LANDKREIS WOLFENBÜTTEL

Fachgespräch „Atommülllager Asse“ am 14.01.2015

Stellungnahme der Asse-2-Begleitgruppe zum Themenkomplex Lösungsmanagement/Drainage

Abbildung 2 – Screenshot aus BfS-Video. Umgebaute Lösungsfassungsstelle vor Zubetonierung.

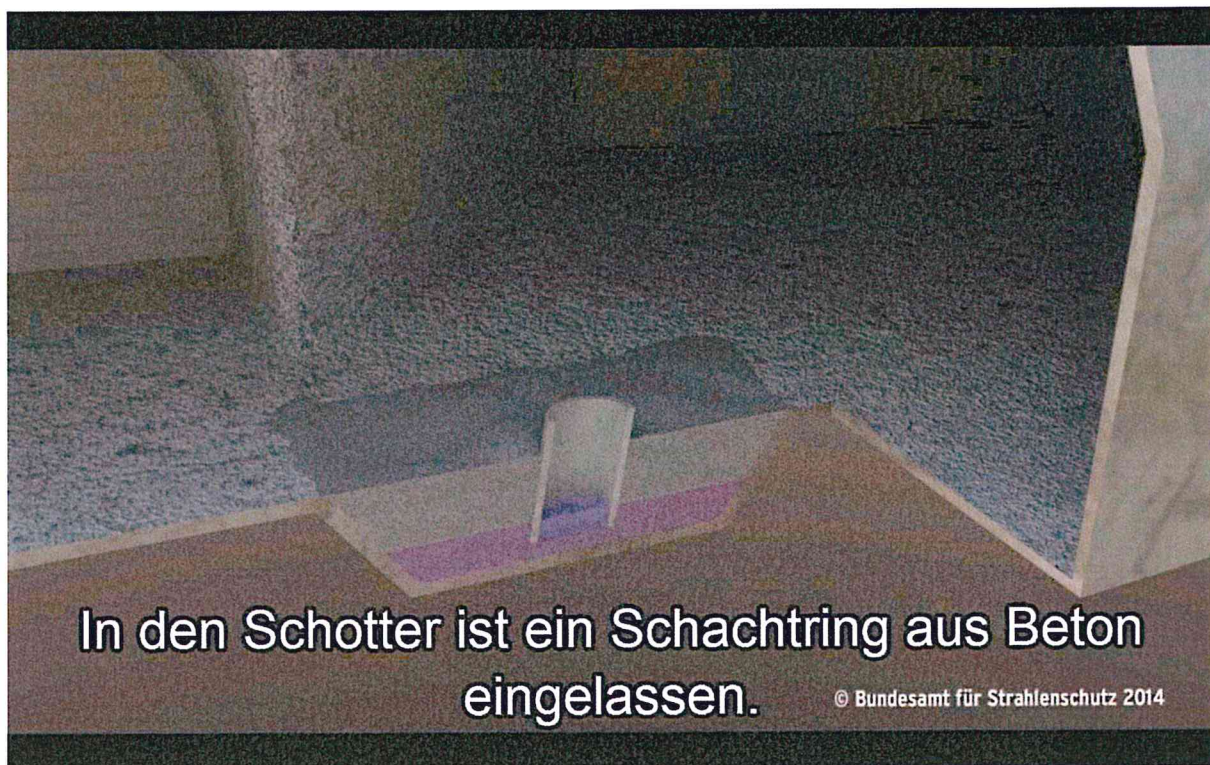
Im Video werden auch schematisch die umgebauten Lösungsfassungsstellen gezeigt (Abbildung 2). Diese wenige Meter großen Pumpensümpfe sollen teilweise über 100 m entfernte Einlagerungskammern drainieren. Auf die damit verbundenen Risiken wurde weiter oben bereits eingegangen.
